Allegato 6

Relazione di riscontro alle prescrizioni pervenute all'esito della procedura di Valutazione di Impatto Ambientale

Riscontro alle condizioni ambientali riportate dalla Commissione Tecnica PNRR-PNIEC del MASE nel parere tecnico istruttorio n. 387 del 29/08/2024

**Riscontro alle prescrizioni pervenute dalla
Soprintendenza Speciale per il PNRR nel parere
tecnico-istruttorio MiC_SS-PNRR n. 0032378-P del
12/11/2024**

Figura 1. Keyplan prospetti/sezioni nuovi edifici tecnici (Cartella 12_STUDIO DI INSERIMENTO PAESAGGISTICO_INTEGRAZIONE ARCHITETTONICA E PAESAGGISTICA DEGLI EDIFICI TECNOLOGICI - estratto elaborato 2021INVDPX12010102)

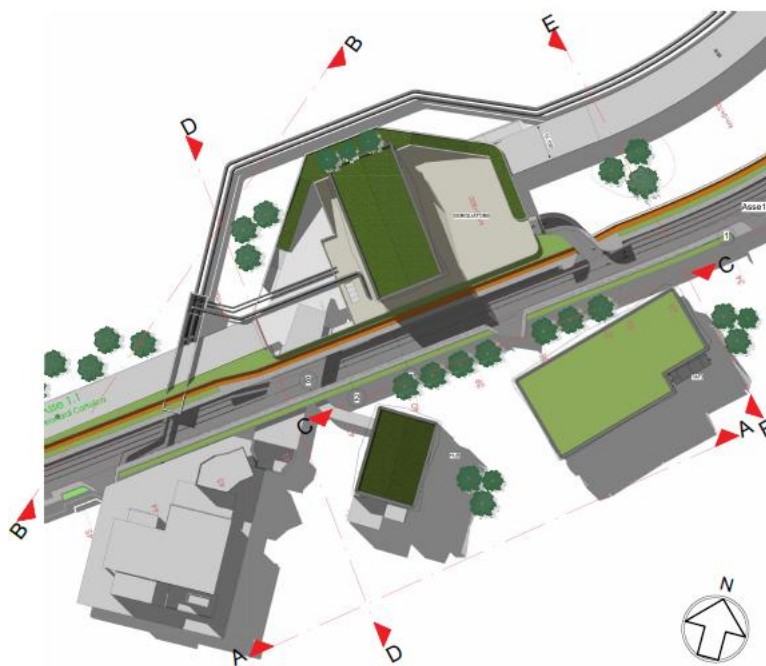
Al fine di ridurre l'impatto visivo negativo e favorire l'integrazione nel contesto tutelato si dovrà modificare la sagoma e lo sviluppo dei nuovi corpi tecnici adattandoli maggiormente al sito in cui si inseriscono ed alle viste panoramiche verso le emergenze paesaggistiche, riducendo l'altezza dei corpi emergenti ed utilizzando ulteriori specifici accorgimenti progettuali (scelta di materiali e finiture, uso di vegetazione schermante, allontanamento dal percorso stradale, etc).

Considerato che i nuovi edifici del HUB per le loro dimensioni, posizione, geometrie, comportano una modifica sostanziale dell'area su cui sorgono ed un impatto visivo negativo, si dovrà proporre una diversa localizzazione dei due fabbricati tecnici all'esterno della fascia di Protezione Integrata del P.T.P di Posillipo al fine di evitare l'impatto negativo combinato e conservare un'area paesaggistica di rilevante valore.

Per gli edifici tecnologici, in sede di progettazione definitiva, è stato proposto il rivestimento degli edifici con un involucro, che avvolge la parte superiore dei fabbricati, realizzato con un sistema di lamelle colorate ad andamento verticale, nonché il trattamento delle coperture degli edifici con tetti verdi a carattere estensivo. Gli elaborati di progetto che descrivono tale soluzione progettuale sono riportati nella cartella **"12_STUDIO DI INSERIMENTO PAESAGGISTICO_INTEGRAZIONE ARCHITETTONICA E PAESAGGISTICA DEGLI EDIFICI TECNOLOGICI"**, alla quale si rimanda per gli opportuni approfondimenti.

Sarà possibile, nelle fasi successive della progettazione, valutare la scelta di differenti soluzioni progettuali di rivestimento dei fabbricati, ritenute maggiormente site-specific rispetto al contesto, come ad esempio il trattamento delle facciate con intonaco di colore giallo Napoli. Sarà possibile, inoltre, procedere all'abbassamento della quota di estradosso del pretrattamento e sollevamento a mare di 1,5 m (riducendo l'altezza fuori terra a 9,5 m) e quella del TAF di 1,0 m (riducendo l'altezza fuori terra a circa 7 m) previa verifica tecnica da effettuarsi a valle delle modifiche agli impianti dovuti al prolungamento delle condotte sottomarine fino alla batimetria di -100m, nonché provvedere ad ottemperare alle prescrizioni inerenti agli accorgimenti progettuali relativi alla scelta di materiali e finiture e all'uso di ulteriore vegetazione schermante.

Figura 7. BP_V_02 ANTE OPERAM

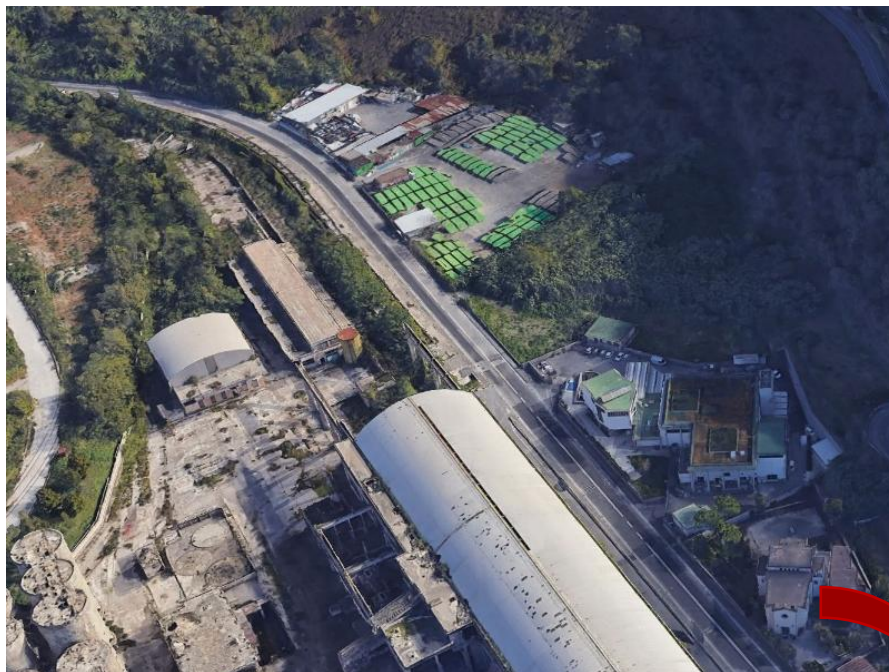
OSS. 2 MIC: Rendering e grafici di fotoinserimento di insieme di tutti i fabbricati interessati dal progetto definitivo localizzati ai piedi della Collina di Posillipo ed in prossimità di via Leonardi Cattolica con viste da e verso la collina, la costa e le principali emergenze paesaggistiche, dall'alto dai punti di vista panoramici e belvedere (nuovo edificio del TAF ed ampliamento TAF, Nuovo impianto di sollevamento e pre-trattamento acque, nuovo impianto di grigliatura media).

I render e i grafici di fotoinserimento della soluzione proposta sono riportati negli elaborati 2021INVDOVVP11010101Parte1_6 "Dossier Render Parte 1 di 6", 2021INVDOVVP11010101Parte2_6 - "Dossier Render Parte 2 di 6", 2021INVDOVVP11010101Parte4_6 "Dossier Render Parte 4 di 6", presenti nella cartella "11_ STUDIO DI INSERIMENTO PAESAGGISTICO_OPERE DI MESSA A VERDE", alla quale si rimanda per ulteriori approfondimenti. Si riportano di seguito alcuni estratti di tali elaborati per facilità di lettura dei documenti. I render e i fotoinserimenti sviluppati sono quelli ritenuti maggiormente significativi a valle dello studio effettuato sulle viste dalle quali la localizzazione e il layout dei fabbricati tecnici risultano meglio integrati all'interno del contesto paesaggistico. Si precisa, infatti, che dal costone di Posillipo e dal mare i fabbricati tecnici risultano molto poco visibili, a tal punto da non reputare significativo lo sviluppo di viste o grafici di fotoinserimento. Si sottolinea, altresì, che via Leonardi Cattolica costituisce un asse viario che, per le sue caratteristiche, sarà percorribile prevalentemente in auto; tuttavia in questo ultimo caso, si è proceduto comunque a sviluppare alcuni render e grafici di fotoinserimento, riportati di seguito.

Figura 23. Localizzazione rock garden (Cartella 11_STUDIO DI INSERIMENTO
PAESAGGISTICO_OPERE DI MESSA A VERDE - estratto elaborato
2021INVDOVPL11010103)

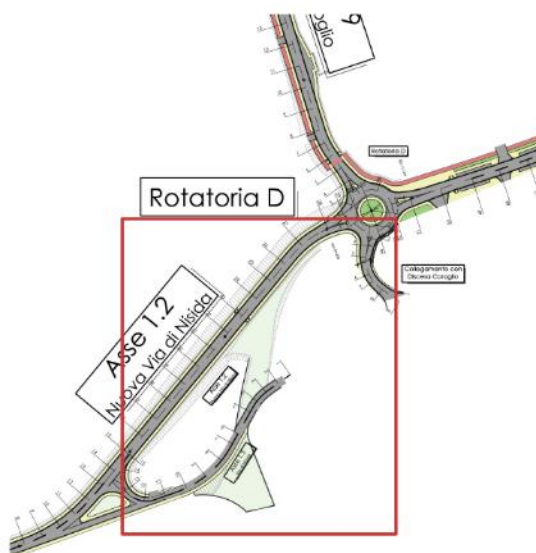
6	Tutela beni paesaggistici	<u>Aree a verde</u> : utilizzo, nel Rock Garden, di nuove alberature e siepi lungo tutto il perimetro del giardino e nel suo interno realizzando un numero congruo di spazi ombrosi e mantenimento delle alberature esistenti, limitando le sostituzioni arboree ai soli esemplari malati e non recuperabili. Previsione, per tutte le aree dove è previsto il taglio di alberature, di ripiantumazione utilizzando essenze autoctone. Elaborazione di un grafico di rilievo degli alberi da tagliare con la schedatura fitosanitaria e la proposta di ubicazione delle nuove piantumazioni. Utilizzo di alberature autoctone e pavimentazione a verde drenante nelle aree occupate dagli impianti.	Ante operam Fase prima della progettazione esecutiva	Ufficio MiC coinvolto - SS ABAP per il Comune di Napoli	-	Invitalia risponderà alla prescrizione in sede di sviluppo della progettazione. Invitalia ai sensi dell'art. 28 del D.Lgs 152/2006 trasmetterà una "Relazione contenente gli elementi necessari alla verifica dell'ottemperanza delle condizioni ambientali".

- area rock garden, previsto sui solai di copertura dello sbocco a mare dell'ASA.

Figura 37. BP_V_10 Nuovo sbocco a mare ASA: vista dall'alto – confronto tra soluzione progettuale pre e post richiesta MiC (Cartella 11_STUDIO DI INSERIMENTO PAESAGGISTICO_OPERE DI MESSA A VERDE - estratto elaborato 2021INVDOVVP11010101Parte6_6)

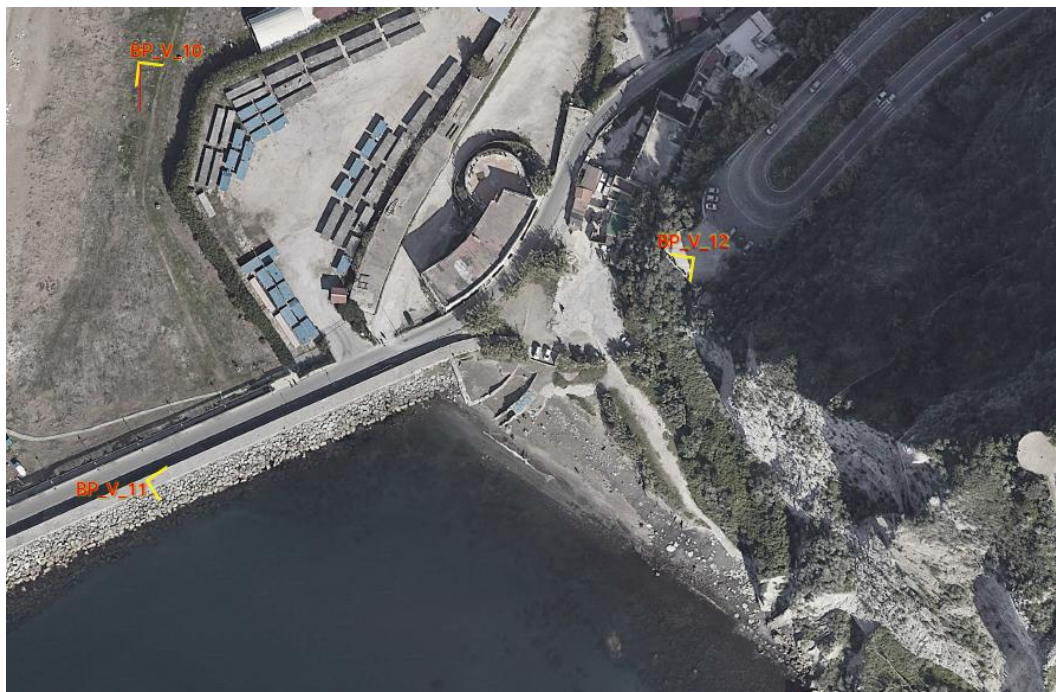
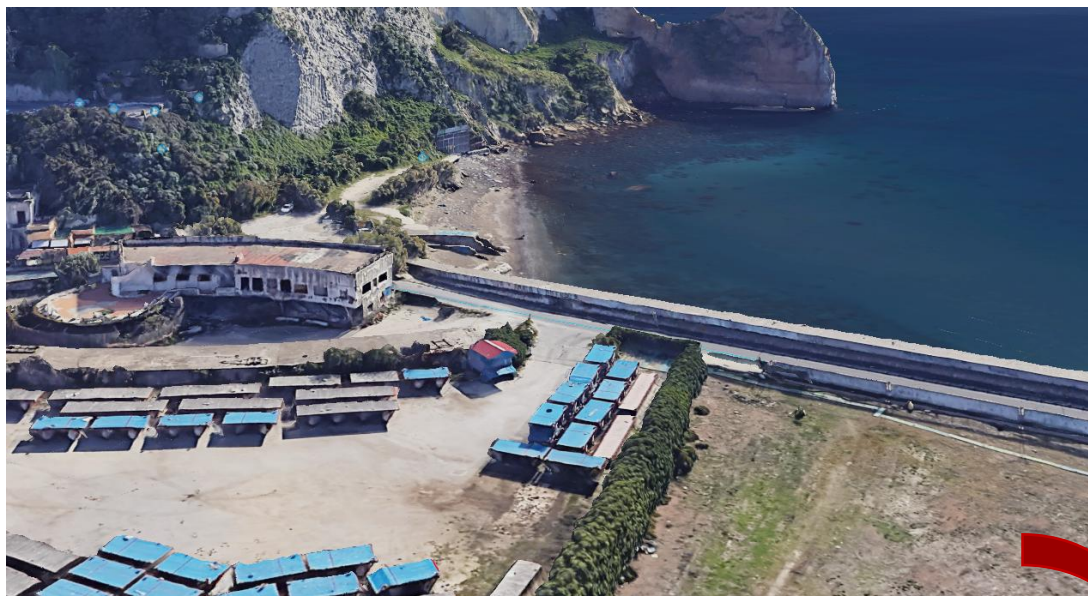
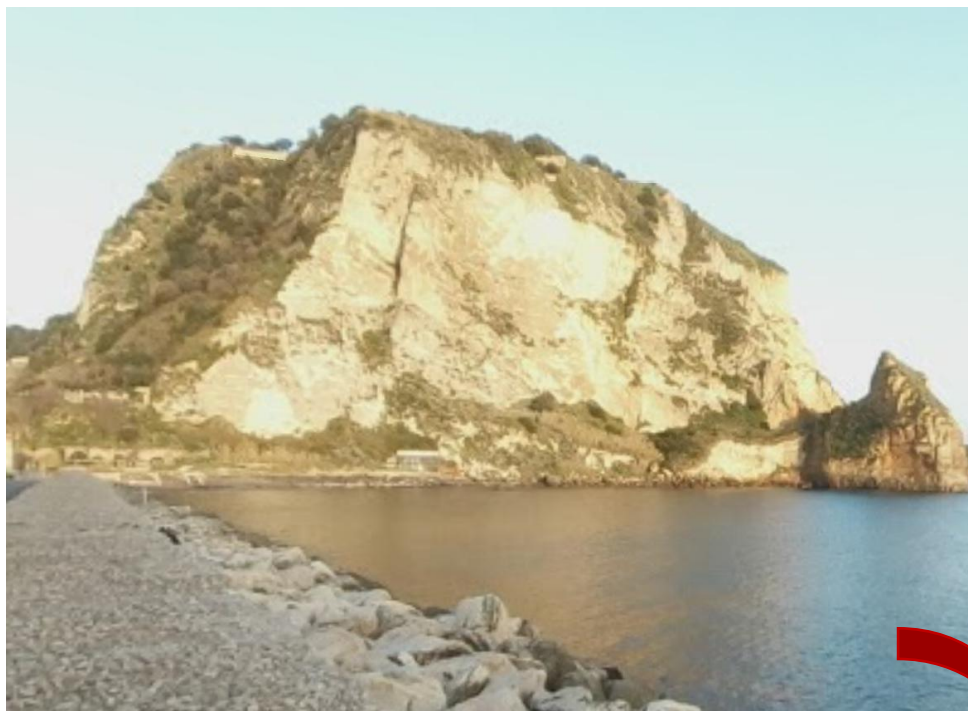
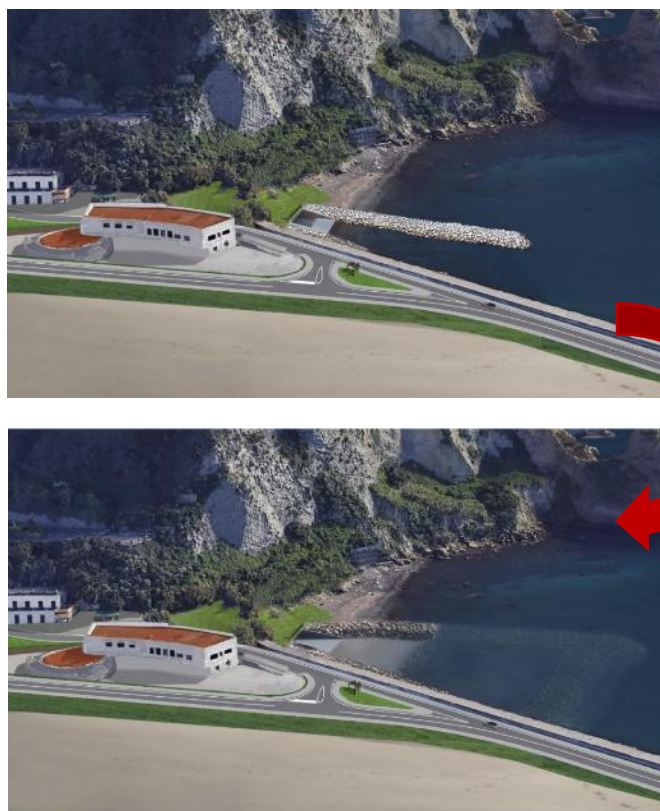
Al fine di ridurre il notevole impatto paesaggistico negativo delle opere dello sbocco a mare ASA, dovranno essere ridotte significativamente la dimensione delle opere emergenti, l'occupazione dell'arenile della Cala Badessa, l'ingombro dello specchio acqueo, utilizzando specifici espedienti (quali la modifica delle quote ed altezze, l'interramento dei manufatti, l'utilizzo di schermature visive) e, ove possibile, abbassando le quote delle barriere soffolte al fine di limitarne la visibilità dall'alto, dai percorsi e dai belvedere. Dovranno essere previste opere di mitigazione dell'impatto visivo che schermino la vista dei manufatti dal mare, dal pontile, dalla collina di Posillipo, dai punti di belvedere, dai percorsi pubblici.

OSS. 4 MIC: Proposte di diversa localizzazione, sistemazione, conformazione del nuovo sbocco dell'ASA. Valutazione di soluzioni con minore impatto visivo negativo, con riduzione sensibile delle parti a vista ed emergenti e valutazione complessiva degli impatti sul paesaggio con viste da e verso la collina, la costa e le principali emergenze paesaggistiche, dall'alto dai punti di vista panoramici e belvedere.

OSS. 9 MIC: Rendering e grafici di fotoinserimento del nuovo sbocco dell'ASA con viste dal mare, dalla costa e dall'alto dai principali punti di vista panoramici e belvedere.

Relativamente alla **conformazione** del nuovo sbocco a mare dell'ASA si rappresenta che, premesso che le quote dell'opera di sbocco sono dettate e vincolate da motivi idraulici, sia l'orientamento che la configurazione geometrica dell'opera di sbocco (pennello semi-sommerso di protezione con orientamento in direzione trasversale alla linea di costa e scogliera sommersa antistante) sono state definite a seguito di opportune valutazioni e confronti eseguiti facendo riferimento a possibili soluzioni alternative (scogliera sommersa radicata al molo di Nisida con orientamento parallelo alla linea di costa – soluzione prevista nel PFTE) e dimensionate anche per mitigare gli impatti sulla biocenosi presente. Al fine di

mitigare l'impatto visivo della nuova opera si è ridotta, comunque, la lunghezza del pennello dai 98 m previsti nel progetto trasmesso al MASE in data 02/08/2023 con nota prot. n. 0227983 e pubblicato sul sito del Ministero in data 13/11/2023, ai 68 m definiti nella versione progettuale trasmessa nell'ambito delle integrazioni documentali trasmesse al MASE in data 16/05/2024, con nota prot. n. 0180478, operando, quindi, una riduzione di 30 m equivalenti a circa il 30% del totale. Per maggiori dettagli si rimanda agli elaborati tecnici presenti nelle cartelle 05.00_GENERALE_ASA E HUB IDRICO e 05.01_ADEGUAMENTO COLLETTORE ASA :2021INVD0RT05000105 "Nuovo sbocco a mare ASA: Relazione descrittiva e di calcolo", 2021INVD0PL05010601 "Nuovo sbocco a mare ASA: Planimetria" 2021INVD0PX05010602 "Nuovo sbocco a mare ASA: Profilo longitudinale e Sezioni trasversali".

Sempre nell'ambito delle integrazioni di cui sopra è stato, altresì, sviluppato uno studio di inserimento paesaggistico relativo al manufatto di sbocco con l'obiettivo di minimizzarne l'impatto visivo ed armonizzare l'opera con il contesto circostante. In tal senso è stato previsto una messa a verde della copertura dello sbocco ed è stato minimizzato lo sviluppo delle scogliere emergenti privilegiando la soluzione di scogliere soffolte.

Figura 38. Planimetria archeggio P8 con dettaglio opere a verde (Cartella 11_STUDIO DI INSERIMENTO PAESAGGISTICO_OPERE DI MESSA A VERDE - estratto elaborato 2021INVDOVPL11010101)

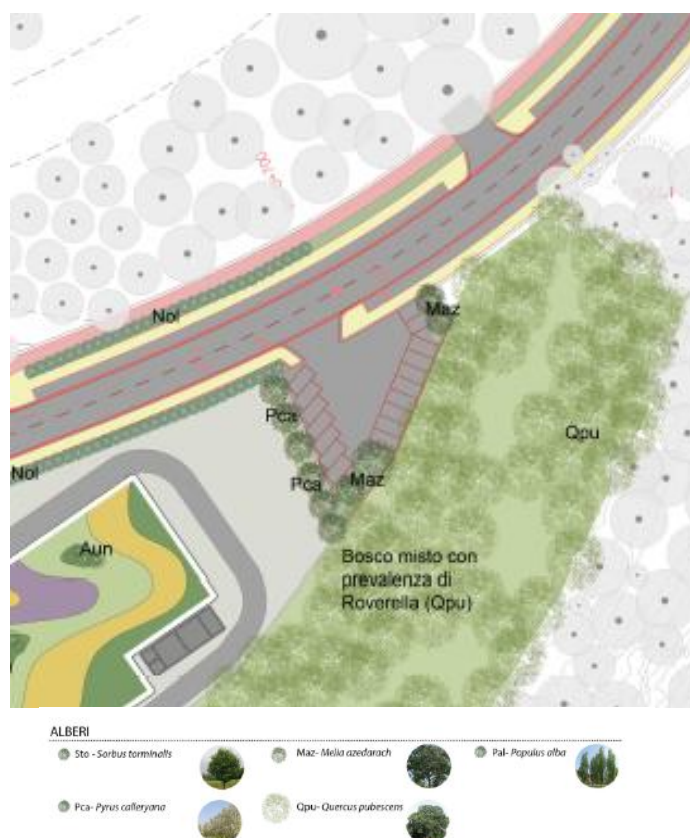
La sistemazione superficiale del parcheggio P8, la sua sagoma, l'andamento planimetrico ed altimetrico del suolo e le nuove piantumazioni dovranno adattarsi al sito, schermato la vista degli stalli dal percorso esterno. Per la pavimentazione, si dovranno utilizzare materiali permeabili di diversa tipologia e colore. Si dovranno proporre nuove opere di mitigazione quali coperture a verde dei posti auto e barriere vegetali che fungano da schermatura visiva ed antirumore.

OSS. 6 MIC: Grafici dettagliati del verde di progetto ... del parcheggio P8 ... con indicazione della tipologia e quantità delle nuove essenze arboree da piantare con inserimento nel contesto paesaggistico.

OSS. 7 MIC: Grafici progettuali dettagliati del parcheggio P8 inseriti nel contesto paesaggistico.

In riscontro a tale richiesta, nella documentazione integrativa trasmessa al MASE in data 16/05/2024, con nota prot. n. 0180478, è stato sviluppato uno studio di inserimento paesaggistico del parcheggio nel contesto, e sono stati predisposti i grafici e i fotoinserti richiesti dallo stesso Ministero. In particolare, la planimetria, le sezioni e i particolari costruttivi delle pavimentazioni e dell'impianto fognario e di illuminazione sono riportati negli elaborati tecnici presenti nella cartella 07.03_PARCHEGGIO P8: 2021INVD0SX07030101 "Parcheggio P8 - Planimetria di progetto e sistemazione a verde" e 2021INVD0SX07030102 "Parcheggio P8 - Impianto fognario E Impianto P.I." mentre i render e lo studio di inserimento paesaggistico, compresa la progettazione delle opere a verde, sono riportati negli elaborati presenti nella cartella 11_STUDIO DI INSERIMENTO PAESAGGISTICO_OPERE DI MESSA A VERDE: 2021INVD0VPL11010101 "Planimetria generale Hub idrico Coroglio", e 2021INVD0VVP11010101Parte 3_6 "Dossier render Parte 3 di 6", 2021INVD0VVP11010101Parte 4_6 "Dossier render Parte 4 di 6",

Sarà possibile, nelle fasi successive della progettazione, valutare l'utilizzo di ulteriori accorgimenti progettuali relativi alla scelta di materiali e finiture o all'uso di ulteriore vegetazione schermante.
